No\_001

「水災害分野における気候変動適応策のあり方」に関する意見

(透水衝立 構造図)

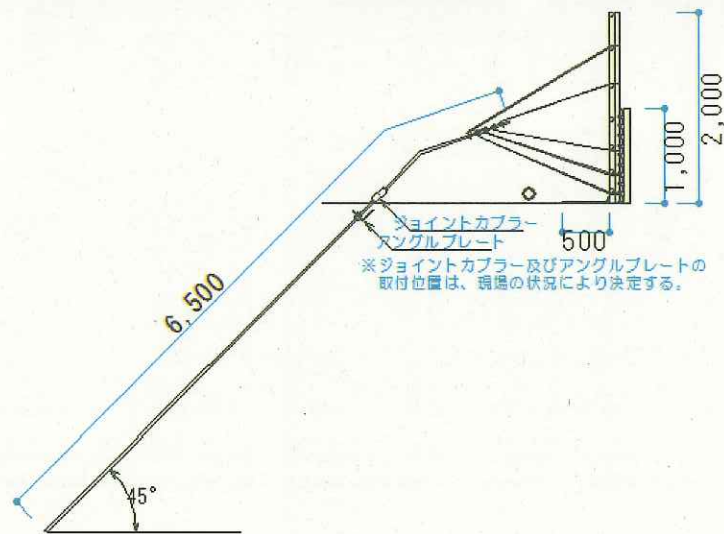
アンカーに関しては、地山に5m程の削孔を行ってグラウト定着を行うと共に、ワイヤーとの接合部では、ワイヤーからの水平引張り力がアンカー鋼材曲げ耐力の範囲内で曲げ力へ変換されるよう、アンカー体（グラウトと鋼材）が孔壁に押し付けられる形状に加工します。摩擦力がより多くの発生する為です。

つまり、落石エネルギーを直接受ける受圧板・ワイヤー・アンカーの接合部は、より大きな変形が生じるように工夫して、落石エネルギーの緩和を図り、より大きな変形でエネルギーの消費増大を図ります。
